2020 再計発第 79 号
令和 2 年 6 月 1 日

再処理事業所廃棄物管理施設保安規定の変更認可申請について

別添 廃棄物管理施設保安規定新旧対照表

図1 プロセス関連図

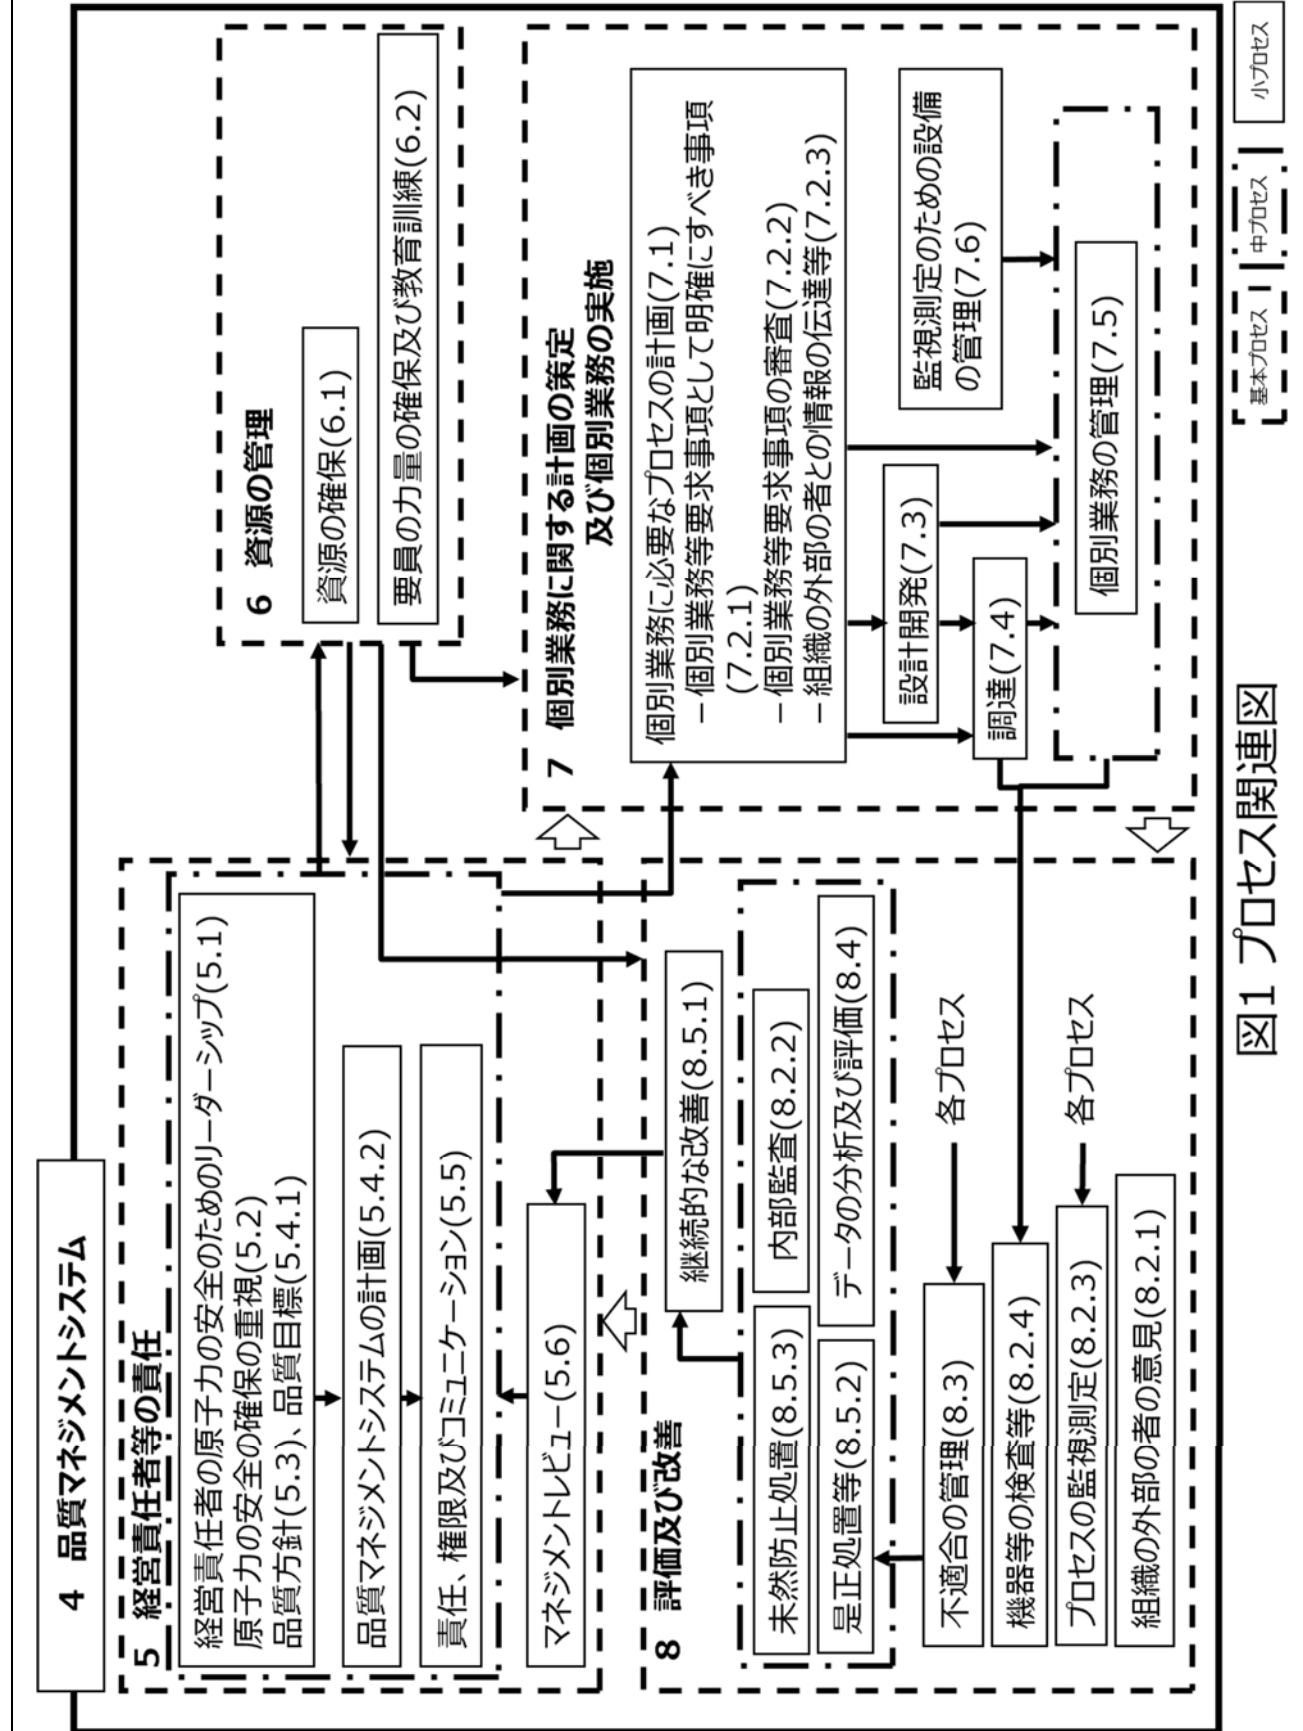
原子力規制における検査制度の見直しに伴う変更（品質管理基準規則の制定に伴う変更）
